**Verslag huishoudelijke elektrische installatie op laagspanning en zeer lage spanning****Algemeen:**

Referentie: 010-20260730-01	Datum controle: 30/07/2026
Keurder: 010

Eigenaar: Onbekend	EAN-code: 541448820050608827
Adres installatie: Augustijnslei 136 Brasschaat 136 bus 003, 2930 - Brasschaat	Nummer teller(s): 1SAG1200394946
Distributienetbeheerder installatie: Fluvius	
Datum uitvoering installatie:	☐ Vóór 01/10/1981 ☒ Tussen 01/10/1981 en 01/06/2020 ☐ Vanaf 01/06/2020
Type:	☒ Wooneenheid ☐ Niet-huishoudelijk ☐ PV ☐ Batterij ☐ Laadpaal

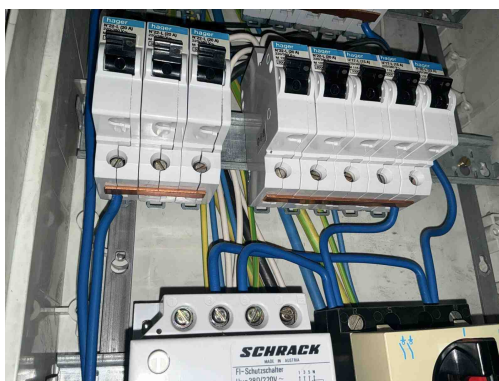
B04 - De aanduiding van de kringen, klemmen en/of schakelapparatuur ontbreekt, is onjuist of is onvolledig (Boek 1: 3.1.3.1/5.1.6.1).
Opmerking: Oa bord 1

B17 - De voedingsspanning is niet op elk bord vermeld (Boek 1: 3.1.3.3).
Opmerking: Oa bord 1 en 2

B18 - Het volgnummer is niet op elk bord vermeld (Boek 1: 3.1.3.3).
Opmerking: Oa bord 1 en 2

B06 - Het elektrisch verdeelbord heeft niet de minimale beschermingsgraad IPXX-B in een gewone ruimte (Boek 1: 4.2.2.3).
Opmerking: Oa bord 1 en 2

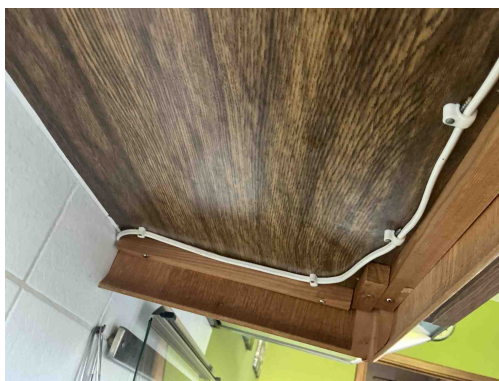
T02 - Gevaar voor rechtstreekse aanraking: genaakbare delen onder spanning (Boek 1: 4.2.2).
Opmerking: Oa bord 1

T21 - Het elektrisch materieel is niet geplaatst volgens de voorschriften van de fabrikant/ regels van goed vakmanschap . (Boek 1: 1.4.1.3)
Opmerking: Oa bord 1 verdeellatten niet geïsoleerd

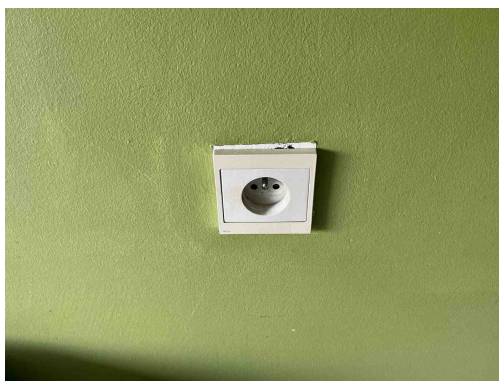
C38 - Het gebruikte kabeltype (snoerkabel) voldoet niet aan de specificaties die van toepassing zijn op voedingsleidingen voor vaste installatie (Boek 1: 1.4.2.1, 5.2.6.2).

Opmerking: Oa keuken

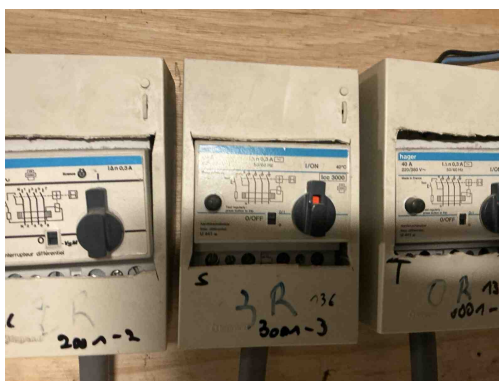
T10 - Bepaalde contactdozen en/of schakelaars zijn niet degelijk bevestigd (Boek 1: 1.4.1.3).
Opmerking: Oa keuken

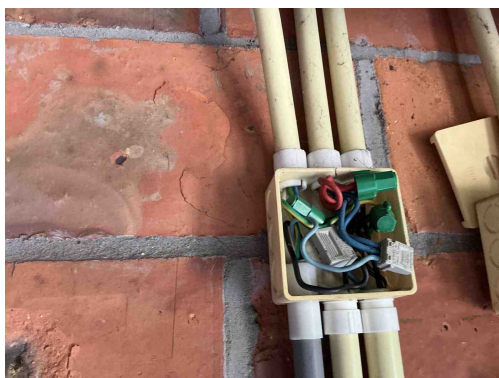
B17 - De voedingsspanning is niet op elk bord vermeld (Boek 1: 3.1.3.3).
Opmerking: Oa bord 1 en 2

B18 - Het volgnummer is niet op elk bord vermeld (Boek 1: 3.1.3.3).
Opmerking: Oa bord 1 en 2

B29 - Het elektrisch verdeelbord in een huishoudelijke ruimte is niet voorzien van een deur (Boek1: 5.3.5.1).
Opmerking: Oa bord 2

B06 - Het elektrisch verdeelbord heeft niet de minimale beschermingsgraad IPXX-B in een gewone ruimte (Boek 1: 4.2.2.3).
Opmerking: Oa bord 1 en 2

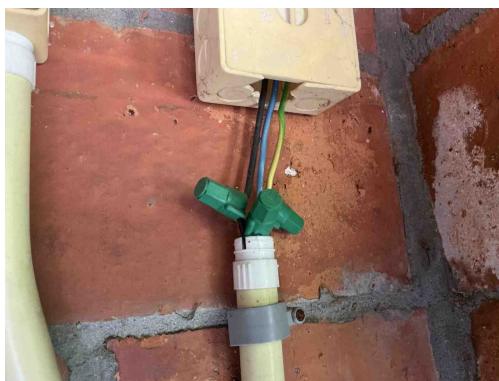
C21 - Het gebruik van geleiders van het type VOB, zonder bijkomende afscherming is niet toegestaan (Boek 1: 5.2.9.6).
Opmerking: Oa garage

C30 - De deksels van de aftakdoos/aftakdozen ontbreken (Boek 1: 4.2.2.1, 5.2.6.1).
Opmerking: Oa garage

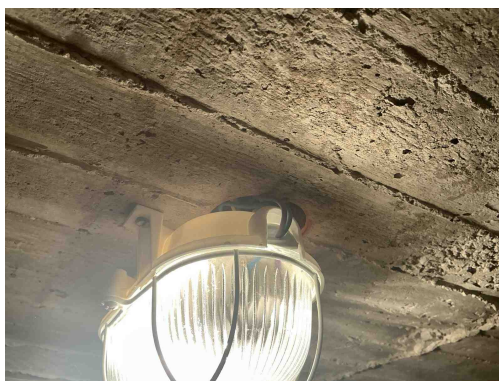
C21 - Het gebruik van geleiders van het type VOB, zonder bijkomende afscherming is niet toegestaan (Boek 1: 5.2.9.6).

Opmerking: Oa garage

C26 - De verbindingen zijn niet gebeurd in borden, in aftakdozen, aan de klemmen van contactdozen, schakelaars of in de verlichtingstoestellen (Boek 1: 5.2.6.1).

Opmerking: Oa garage

T23 - Het elektrisch materiaal is beschadigd. (Boek 1: 1.4.1.3).

Opmerking: Oa badkamer en garage

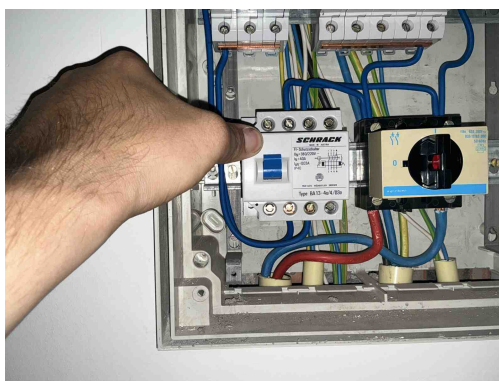
C21 - Het gebruik van geleiders van het type VOB, zonder bijkomende afscherming is niet toegestaan (Boek 1: 5.2.9.6).
Opmerking: Oa garage

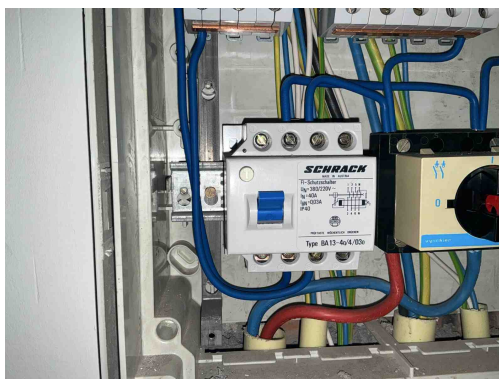
D01 - De differentieelstroominrichting schakelt niet uit na indrukken van de testknop (Boek 1: 5.3.5.3).
Opmerking: Oa bord 1 diff 30 mA

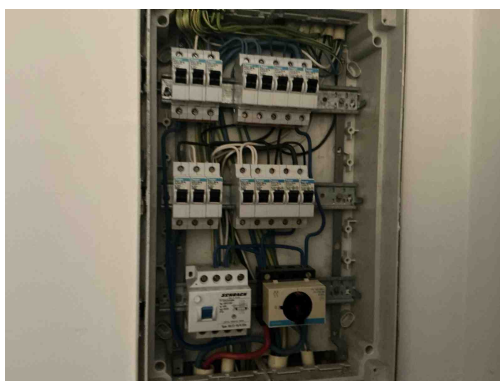
D04 - De hoofddifferentieelstroominrichting is niet verzegelbaar (Boek 1: 4.2.4.3).

Opmerking: Oa bord 2

D24 - De differentieelstroombeschermingsinrichtingen die worden geplaatst in huishoudelijke installaties dienen tenminste van het type A te zijn (Boek 1: 5.3.5.3).

Opmerking: Oa bord 1 en 2

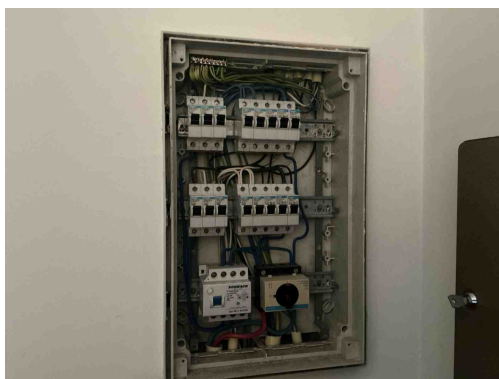
T23 - Het elektrisch materiaal is beschadigd. (Boek 1: 1.4.1.3).
Opmerking: Oa badkamer en garage
